전동공구 EMI-RE 노이즈 소스 분석 및 대책

□ 기술지원 개요

o 애로사항 : 전자파 방출(EMI-RE) Fail

o 지원내용 : 회로도 및 Data sheet 검토, PCB 수정 전/후 비교

1. FET에 디커플링 캐패시터 배치

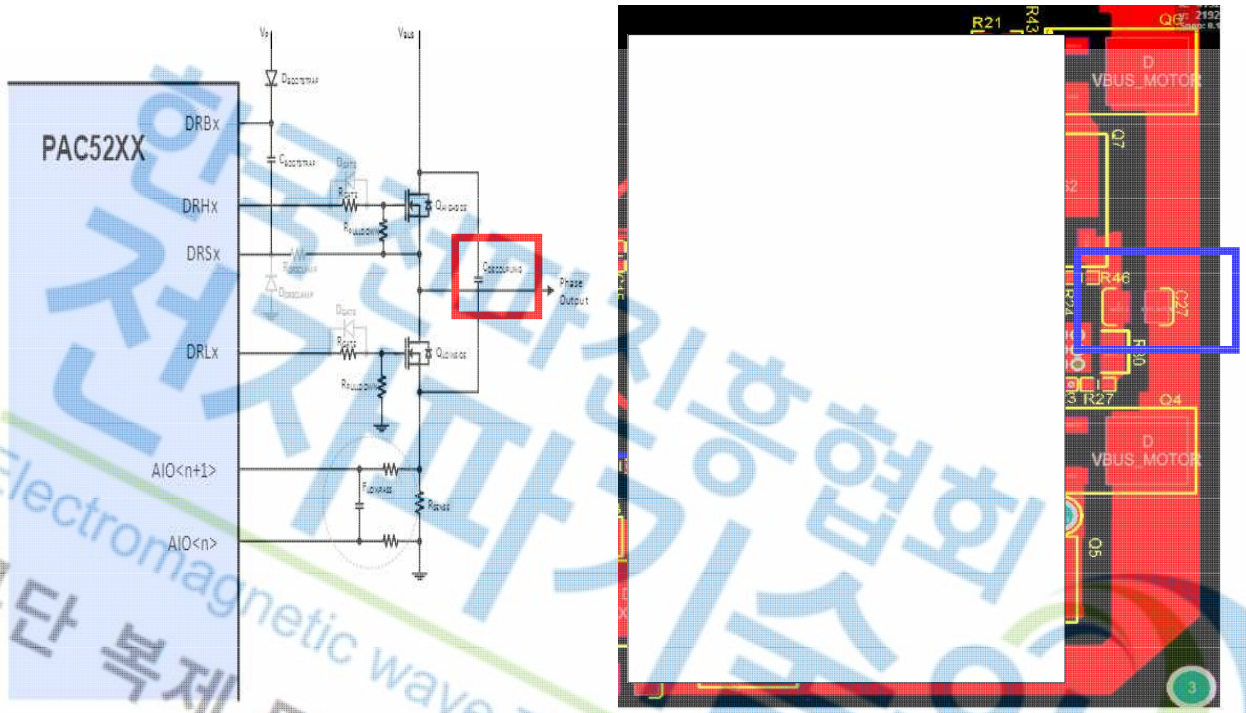
- Gate Driver 가이드에 따르면, FET의 Q highside와 Q lowside에 디커플링 캐패시터를 최대한 가깝게 배치할 것을 추천하고 있으나, PPT 상의 FET부분 회로도와 PCB를 확인 했을 때 배치되어 있지 않음

- 아래의 데이터시트에서 제공하는 것처럼 FET에 디커플링 캐패시터를 두어, FET 스위칭으로 인해 발생하는 노이즈 줄일 필요 있음

☐ Design Rule Check 결과

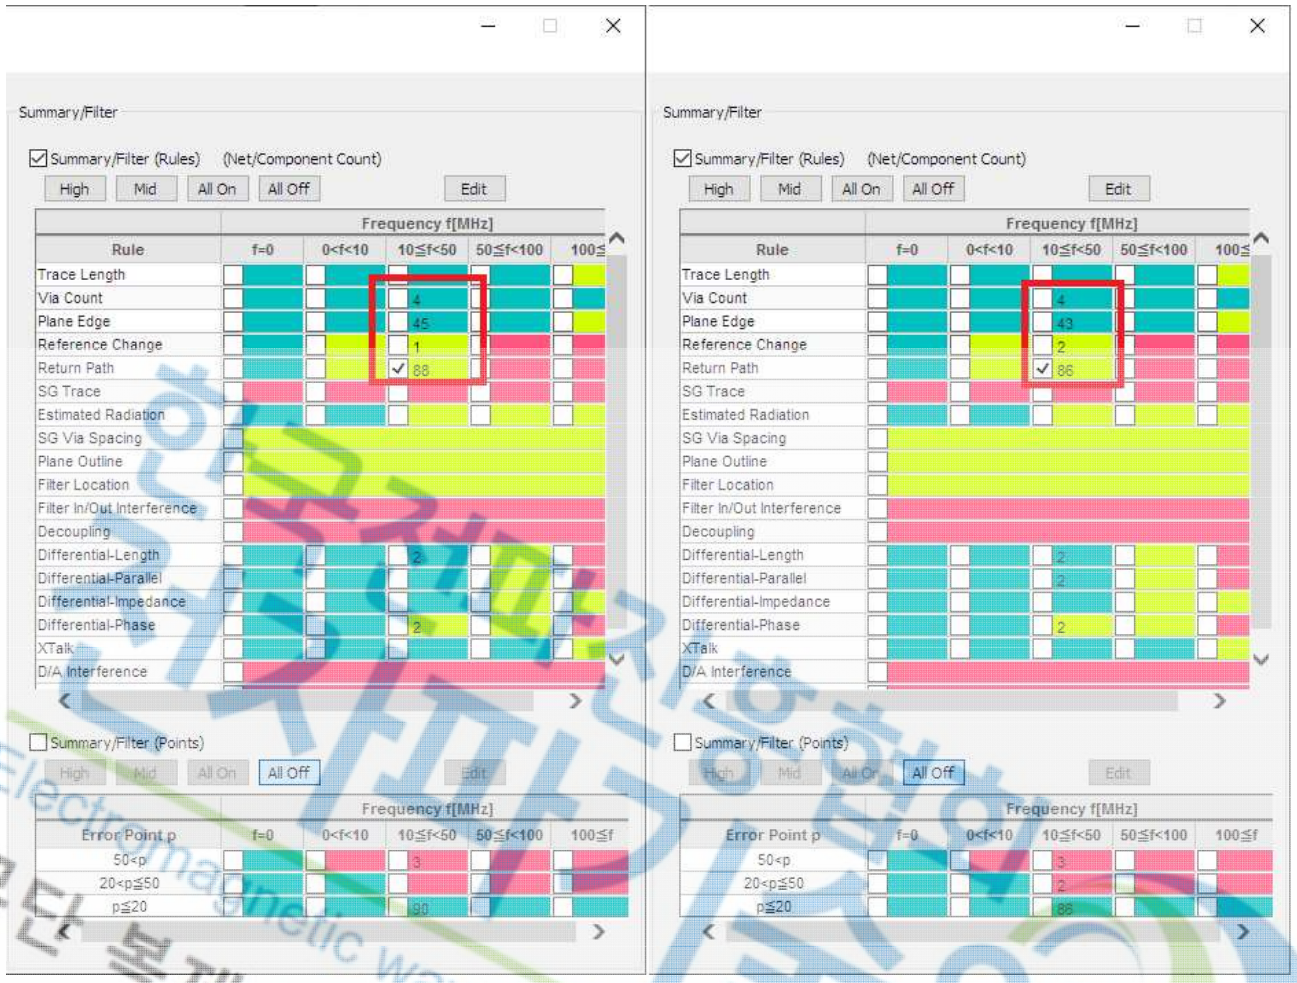
o 0.4 Version 과 1.0 Version의 Design Rule Error 수 비교 결과 큰 차이 없음

o 0.4V와 1.0V Plane Edge 에러가 45개에서 43개로 2개 감소, Return Path Error는 88개에서 86개로 2개 감소, Reference Change Error의 경우 1개 증가

0.4V, 1.0V PCB를 비교한 결과 수정사항으로 인해 에러 개수에 근소한 차이는 있지만 큰 차이는 없음. PCB를 4층에서 6층으로 변경하는 것을 추천하지만 우선적으로 수정한 보드에 대해서 측정 결과를 확인한 후 추후 검토할 것을 추천
